**Modulo per la presentazione delle osservazioni per i piani/programmi/progetti sottoposti a procedimenti di valutazione ambientale di competenza statale**

**ID: Codice procedura (ID\_VIP/ID\_MATTM): 12691**

**“Progetto di un impianto eolico denominato “Pitigliano” ubicato nei comuni di Pitigliano (GR) e Sorano (GR) costituito da 20 (venti) aerogeneratori di potenza nominale 7,0 MW per un totale di 140,0 MW con relative opere connesse ed infrastrutture indispensabili”**

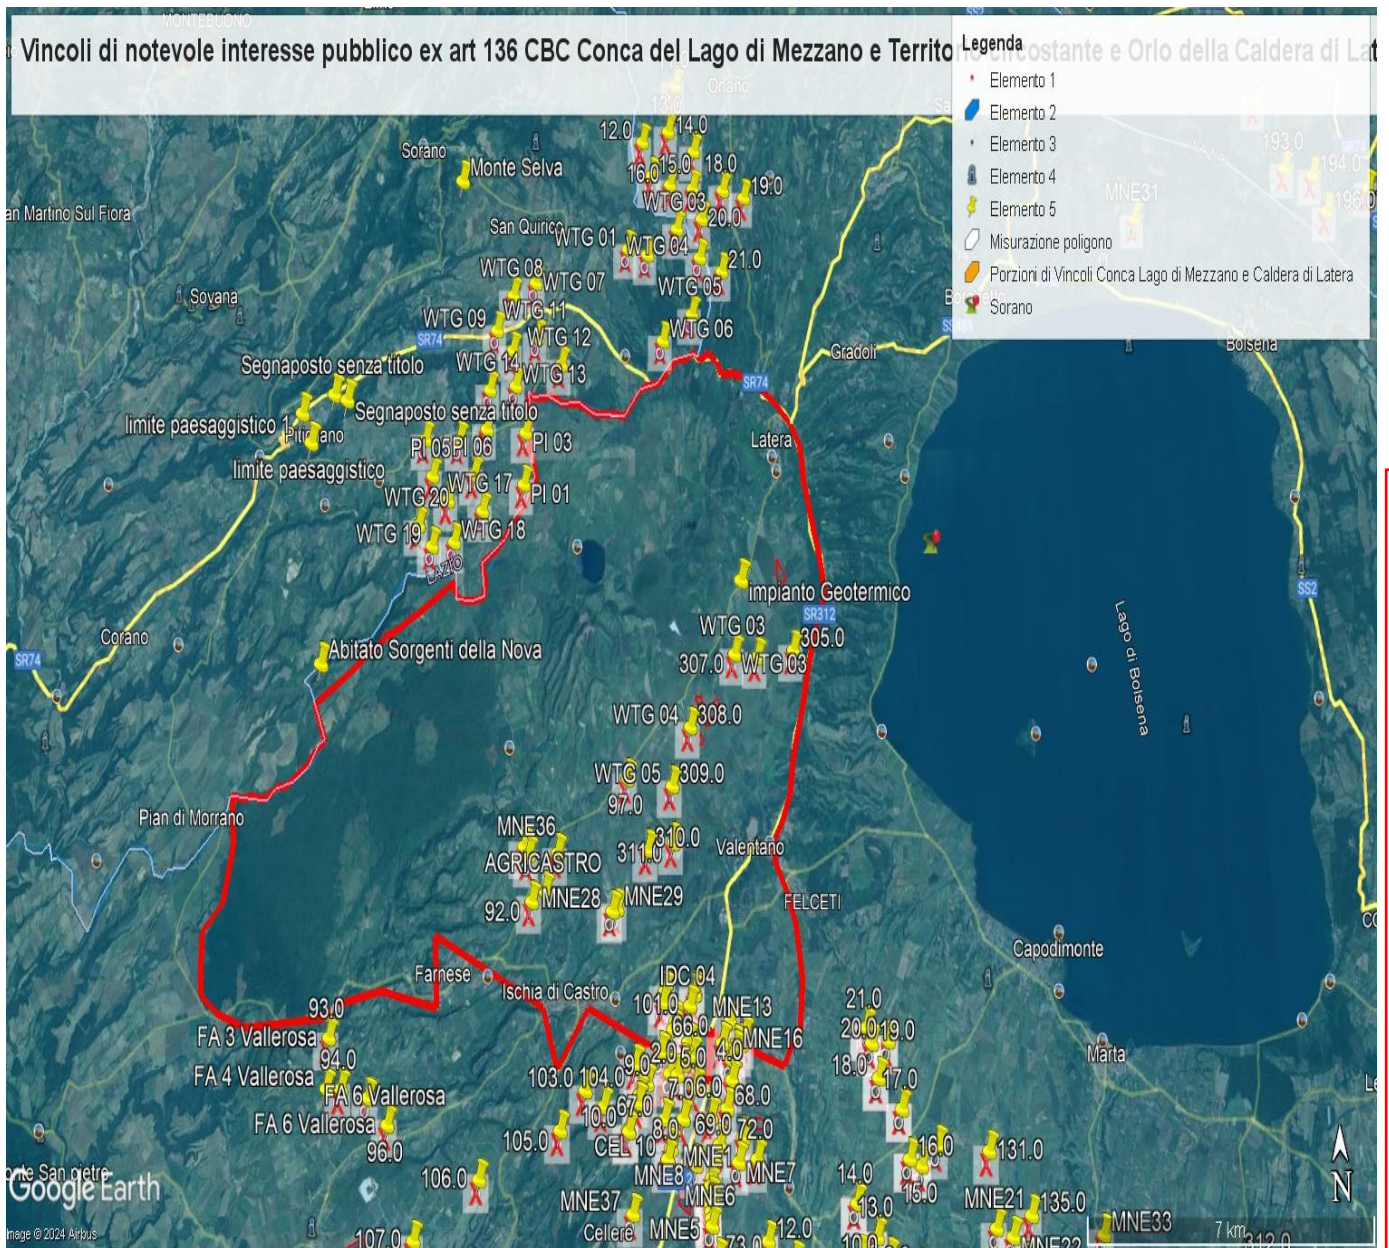
e schiantandosi cadrebbe direttamente sulla strada regionale e un'altra la WGT 09 a 235 metri dalla stessa facilmente raggiungibile dai pezzi creati in un eventuale schianto e anche la WGT 08 a 310 metri sempre in zona di relativo pericolo. Le pale WGT 10, 12 e 13 si trovano invece a 60 – 70 metri da una strada sterrata che collega abitazioni e strutture agricole mentre la WGT 14 a poco più di 200 metri. La pala WTG 16 si trova a 320 metri dalla Strada Provinciale Pantano ed a soli 100 da una strada sterrata che collega abitazioni e strutture agricole. La WTG 20 si trova a soli 160 metri da una strada sterrata che collega due Agriturismi. Anche queste costituisce un pericolo per l'incolumità delle persone e degli animali in caso di schianto o di rottura di parti dell'aerogeneratore. E' noto che possono verificarsi rotture della lama in rotazione o di pezzi della stessa e a volte anche crolli dell'intero aerogeneratore o spezzamento (meglio *rottura*) della torre a causa di incendi o eventi atmosferici estremi sempre più frequenti anche nei nostri territori. Uno dei principali eventi che comporta la rottura della lama è rappresentato dalla fulminazione atmosferica anche se le lame sono idoneamente protette contro questi fenomeni mediante ricettori metallici disposti alle estremità delle lame ed idoneamente collegati a terra. Nel caso di rottura accidentale di un elemento rotante a seguito di distacco, attraverso le leggi della balistica classica è possibile determinare le probabili traiettorie dell'elemento. Infatti, nota la velocità di rotazione e le caratteristiche geometriche, si può procedere all'applicazione delle leggi della fisica per giungere ad una stima esatta delle traiettorie. Purtroppo, la stima è chiaramente semplificata vista la complessità del problema e le molte variabili che entrano nel calcolo, soprattutto per ciò che riguarda le azioni aerodinamiche di portanza, resistenza e momento aerodinamico di difficile definizione soprattutto in caso di frammenti irregolari e di geometrie incognite. In letteratura esistono degli studi condotti relativamente a questa specifica tematica. Uno dei riferimenti è rappresentato dallo studio condotto dalla società Vestas Wind System: "Vestas V80 – Blade Trow calculation under normal operationing

conditions (2001)”. Detto studio riporta la stima della traiettoria di una pala eolica in condizioni di normale funzionamento sia per la pala intera che per eventuali frammenti. Lo studio ipotizza che, in assenza di forze aerodinamiche, la massima gittata si ottiene quando la pala si distacca dal rotore con un angolo di 135° azimut, considerando quale unica forza inerziale quella di gravità con approccio quindi conservativo e a vantaggio di sicurezza. Viene quindi calcolato il tempo di volo considerando la velocità verticale iniziale applicata al centro di gravità. Nota la durata di volo e conoscendo le componenti orizzontali e verticali della velocità è possibile definire la traiettoria dell'elemento distaccatosi. Le conclusioni dello studio analitico del fenomeno, **basato su grossolane approssimazioni anche dichiarate**, ha dimostrato che è opportuno evitare la presenza di ricettori sensibili al probabile distacco di organi rotanti nella circonferenza di raggio 85 m dall'asse dell'aerogeneratore. A pag 7 del Documento prodotto dalla proponente “ Relazione gittata” a pag 7 si afferma *“Nella definizione del Layout del Parco di Pitigliano-Sorano in un intorno di ampiezza pari a 212,04 m che rappresenta il valore di gittata reale stimato non ricade nessun punto sensibile”*. Questo valore della gittata massima oltre a non essere assolutamente condivisibile e non realistico in quanto addirittura di poco superiore all'altezza della pala non è neanche veritiero perché abbiamo visto che la S.R 174 maremmana sarebbe interessata dal crollo della pala WGT 07 e altre strade provinciali e secondarie sarebbero interessate dalla vicinanza di altri aerogeneratori sopra meglio individuati.

Infatti, il fenomeno della gittata massima è molto più complesso da stimare analiticamente, per questo si rimanda all'esperienza dei costruttori più esperti i quali indicano detto fenomeno come molto raro con una variabilità di ritrovamenti dei frammenti a distanze molto varie, in relazione ai numerosi fattori che possono condizionare l'evento, l'orografia, la velocità del vento, la direzione, le azioni aerodinamiche di portanza che potrebbero spingere a centinaia di metri frammenti di elementi rotanti, come purtroppo avvenuto già in

passato. Il rischio è elevato sia per gli abitanti che si trovano entro i 500 metri lineari sia per gli agricoltori che si troveranno a coltivare i suoli sottesi dall'impianto o nelle attività di ricezione legate agli agriturismi sia per i veicoli che si troveranno a transitare sulle strade regionali, provinciali, comunali o vicinali citate. Per questo ulteriore motivo legato all'incolumità delle persone e degli animali chiediamo che venga espresso parere contrario alla realizzazione dell'impianto eolico "Pitigliano".

**IMMAGINE n. 2** Impianto eolico industriale “Pitigliano” e distanze aerogeneratori dai Vincoli della Conca del Lago di Mezzano...

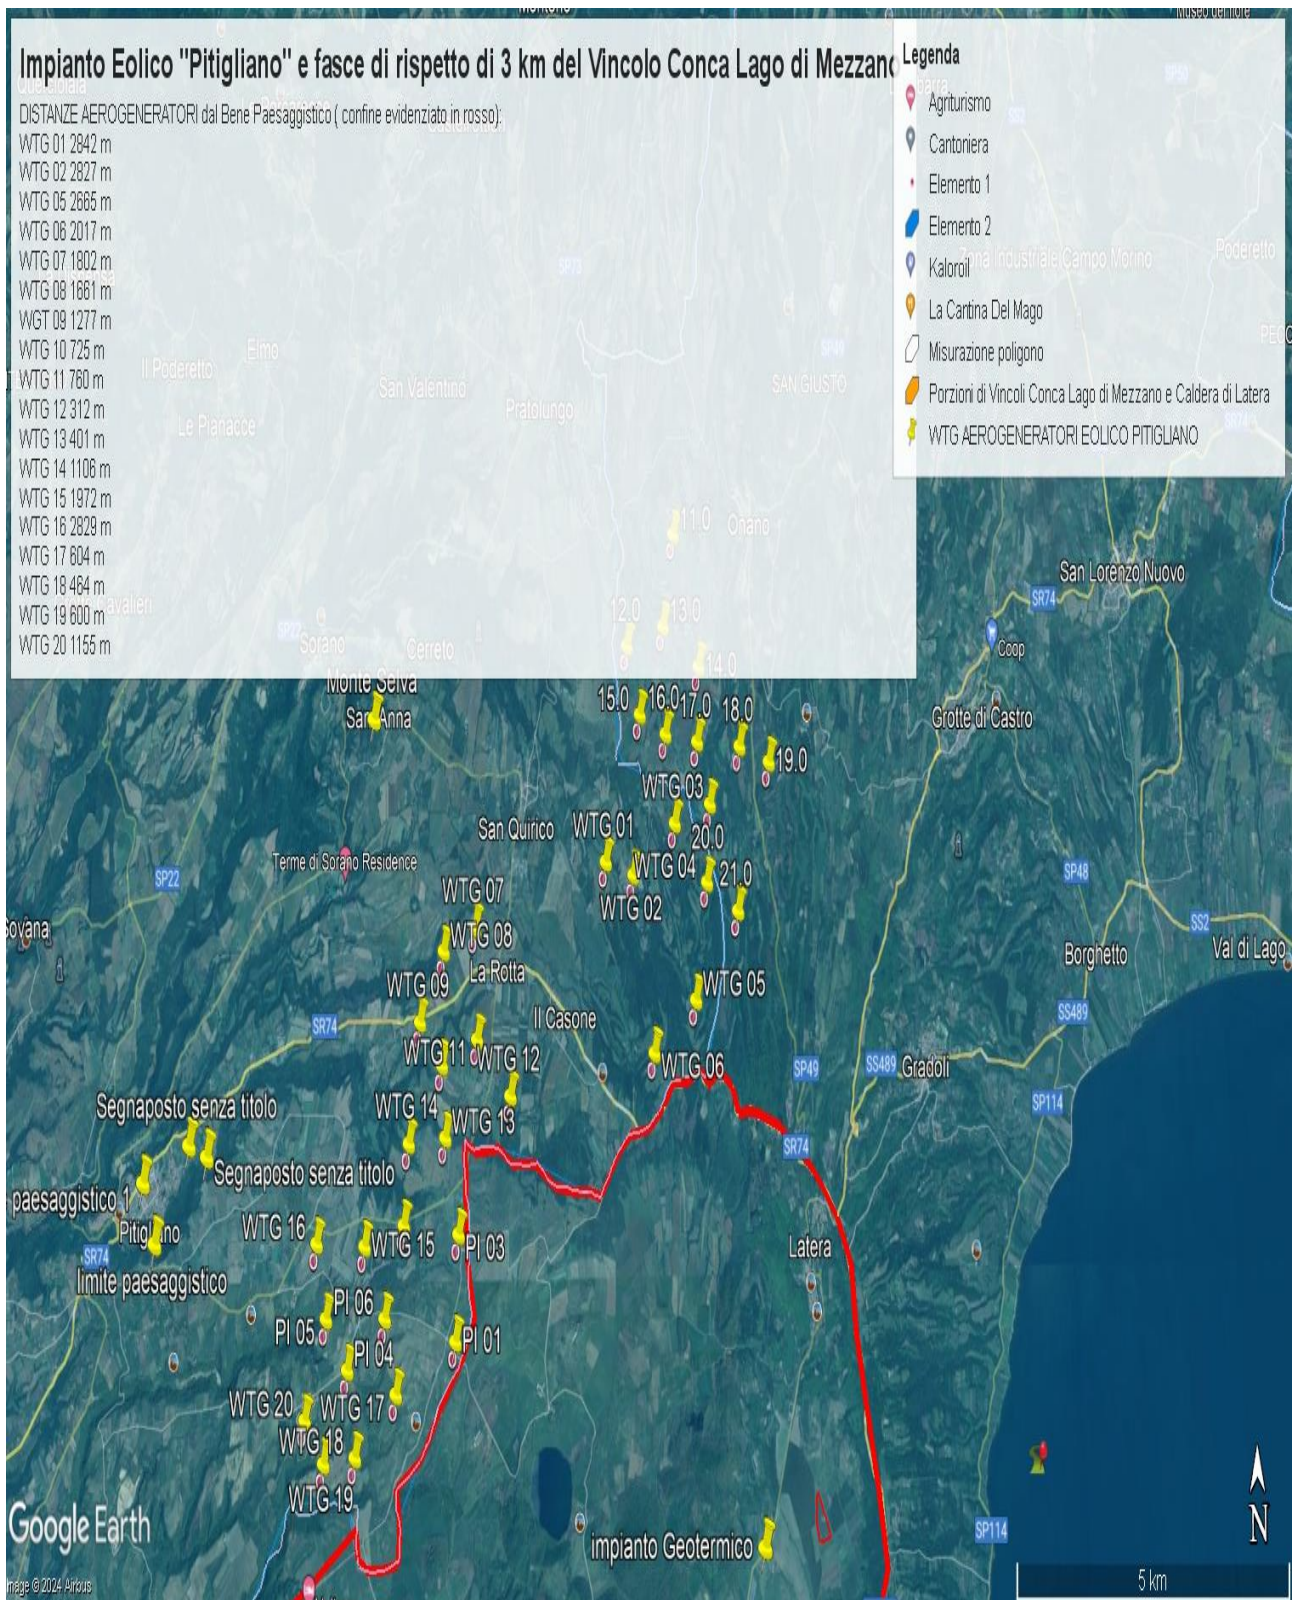
Come è illustrato nell'immagine si ribadisce che l'impianto industriale "Pitigliano" ricade completamente all'interno delle fasce di rispetto dei due vincoli di notevole

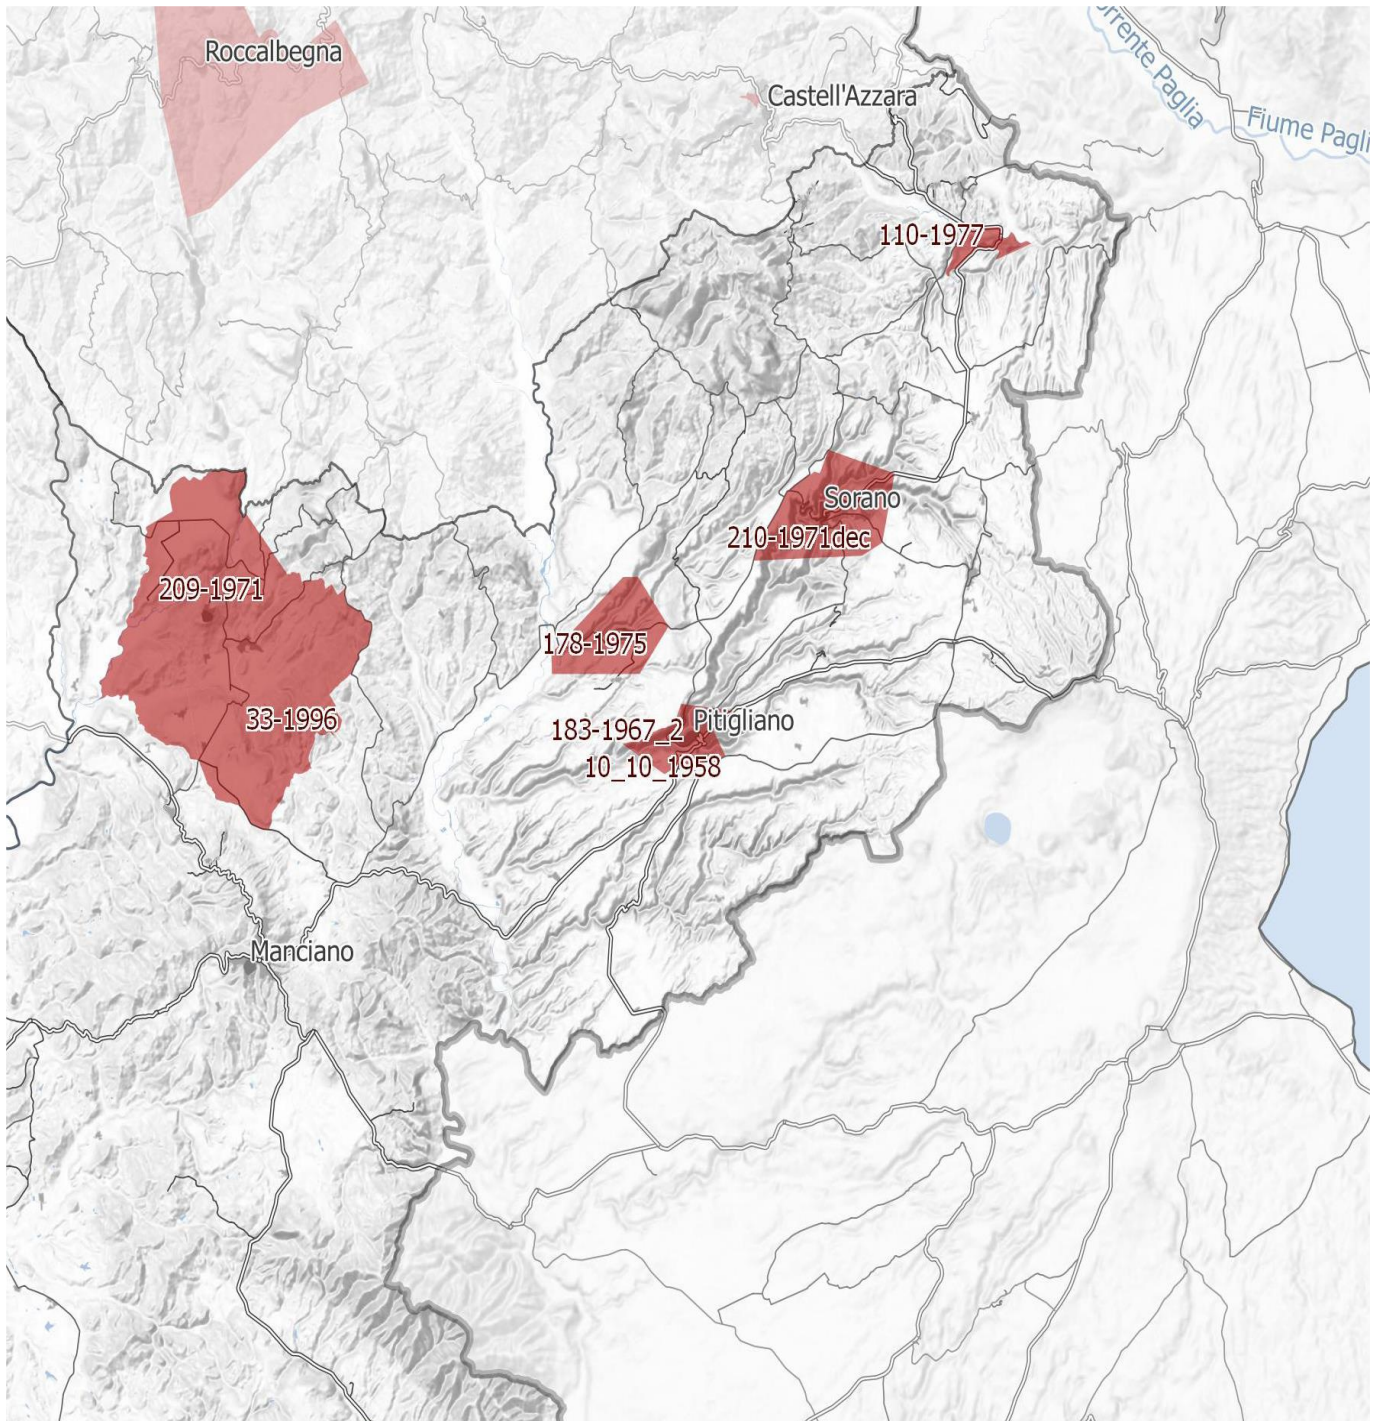
**IMMAGINE n. 4** Si evidenzia che i tre aerogeneratori WTG 07, WTG 08 e WTG 09 impattano con il vincolo paesaggistico di notevole interesse pubblico del Centro Storico di Sorano. Il WTG 07 si troverebbe a 2828 m, WTG 08 2504 e WTG 09 2990. Il cavidotto dell'impianto invece impatta in buona parte del Vincolo paesaggistico ex art. 136 del CBC del Centro Storico di Pitigliano.

**IMMAGINE n 5.** Mappa eolici elaborata dall'Associazione Amici della Terra. La mappa evidenzia il cumulo degli impianti tra Lazio e Toscana.

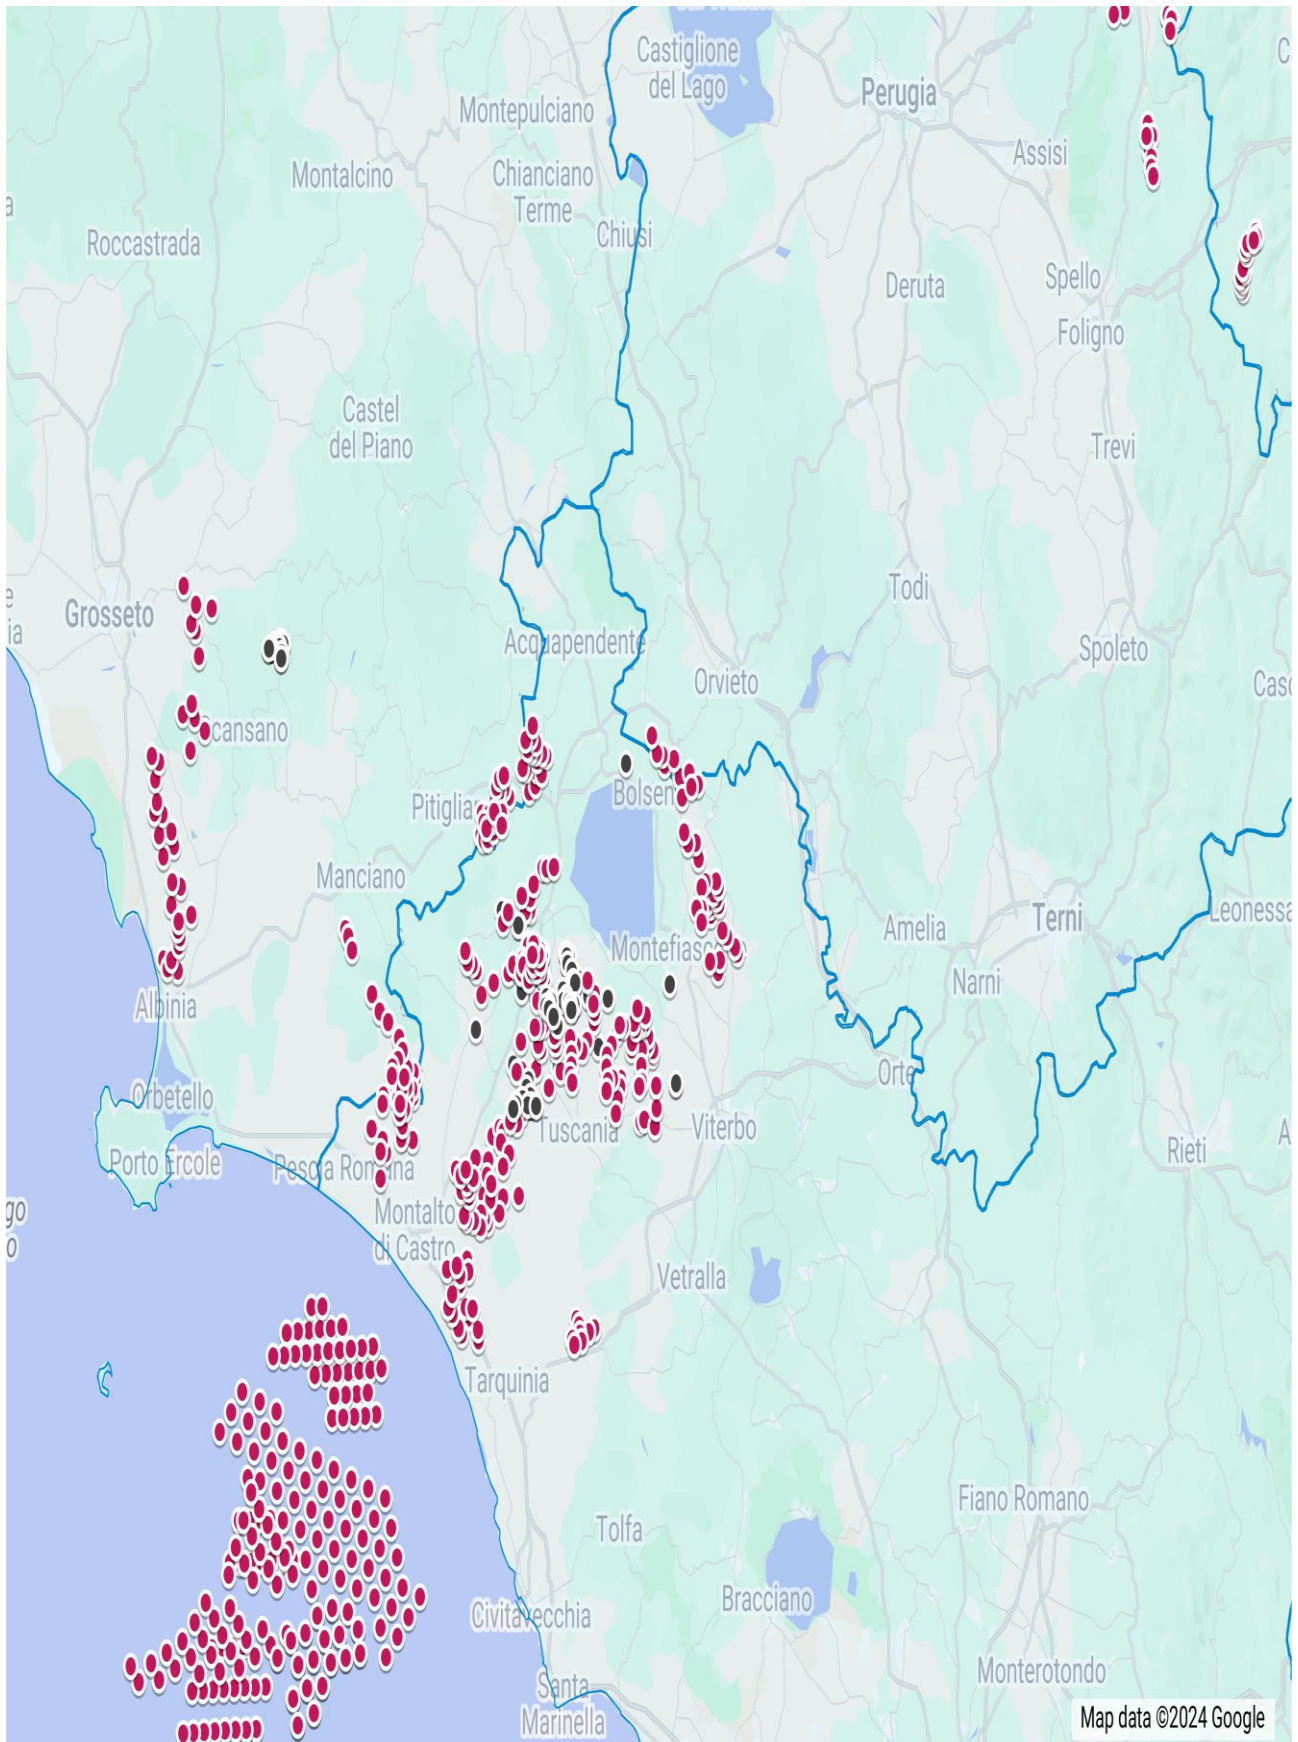
Riguardo al cumulo degli impianti FER, le mappe prodotte dalla proponente riguardano, come già evidenziato, soltanto una parte molto piccola degli impianti FER dell'area intermedia e vasta e in particolare di quelli eolici che contribuiscono a creare un notevole cumulo e la saturazione del territorio tosco laziale. Riguardo al cumulo dei soli impianti eolici si riporta la mappa dell'intervisibilità degli impianti eolici elaborata dall'Associazione nazionale “Amici della Terra”.
